**22. Änderung des Flächennutzungsplans im Bereich des  
Bebauungsplans „Verkaufspavillon Mainpier“**

**Begründung**  
gemäß § 5 Abs. 5 Baugesetzbuch

Stand: 01. Februar 2023

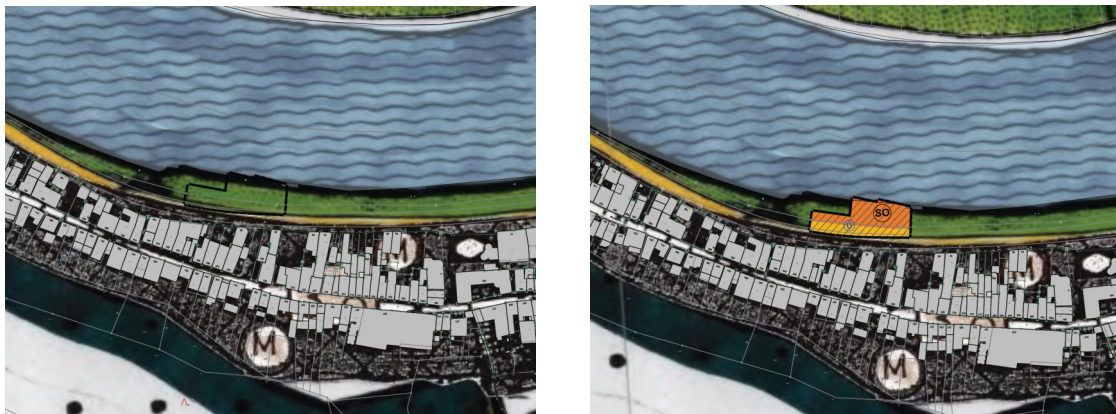
Nach Vorabstimmung mit Herrn Droste von der Wasserstraßen- und Schifffahrtsverwaltung Aschaffenburg wird im Plan das Sondergebiet SO 3 bis an die Wasserfläche ausgedehnt.

Im SO 3 werden ein dem Verkaufspavillon zugeordneter Außenbereich mit Tischen und Sitzgelegenheiten sowie Möblierungselemente wie z.B. Pflanzkübel, Sonnensegel, Papierkörbe und Beleuchtung sowie Gehwege zugelassen.
